RESOLUCION No. 1710

ARMENIA QUINDIO, 04 DE JULIO DE 2023

"POR MEDIO DEL CUAL SE NIEGA UN PERMISO DE VERTIMIENTO DE AGUAS RESIDUALES DOMÉSTICAS PARA UNA VIVIENDA CAMPESTRE CONSTRUIDA EN EL PREDIO 1)LOS POCHIS VEREDA LA POPA MUNICIPIO DELA TEBAIDA Y SE ADOPTAN OTRAS DISPOSICIONES"

"CONCEPTO TÉCNICO PARA TRÁMITE DE PERMISO DE VERTIMIENTO – CTPV - 218 - 2023"

Imagen 1. Diagrama del sistema de tratamiento de aguas residuales domésticas

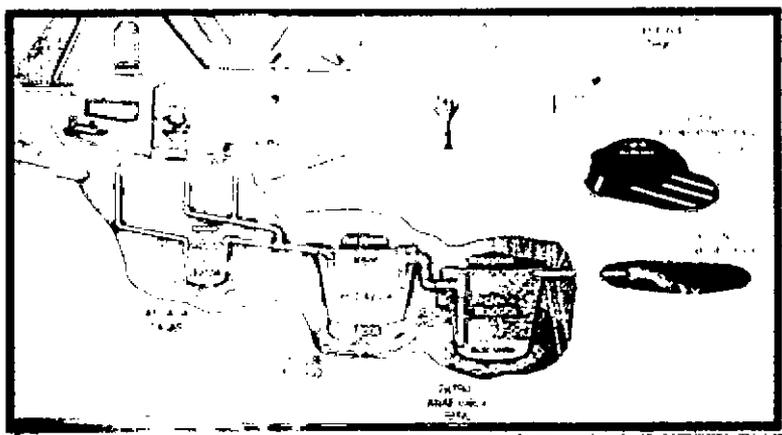
- El STARD propuesto en la documentación técnica presentada no coincide con lo encontrado en la visita técnica con acta No. 66422 del 02 de mayo de 2023.

- En la documentación técnica presentada se propone la instalación de dos (2) sistemas prefabricados de tratamiento de aguas residuales domésticas, cada uno con su respectiva disposición final. En la visita técnica mencionada, se evidenció que el predio solo cuenta con un (1) sistema de tratamiento y que sus módulos de Tanque Séptico y Filtro Anaerobio de Flujo Ascendente son construidos en material.

- **La propuesta presentada en la documentación técnica allegada no coincide con lo encontrado en la visita técnica con acta No. 66422 del 02 de mayo de 2023. Por lo anterior, NO es viable técnicamente la propuesta de saneamiento presentada.**
- El punto de descarga se encuentra por fuera de polígonos de Suelos de Protección Rural y de Áreas y Ecosistemas Estratégicos. Además, no se observaron nacimientos ni drenajes superficiales en el área de influencia directa del STARD, en el marco de lo estipulado en el artículo 2.2.1.1.18.2 del Decreto 1076 de 2015."

- Con el fin de evitar reboses o afectaciones ambientales directas, se debe realizar limpieza y mantenimiento a los módulos de Tanque Séptico y Filtro Anaerobio de Flujo Ascendente, a la mayor brevedad posible.
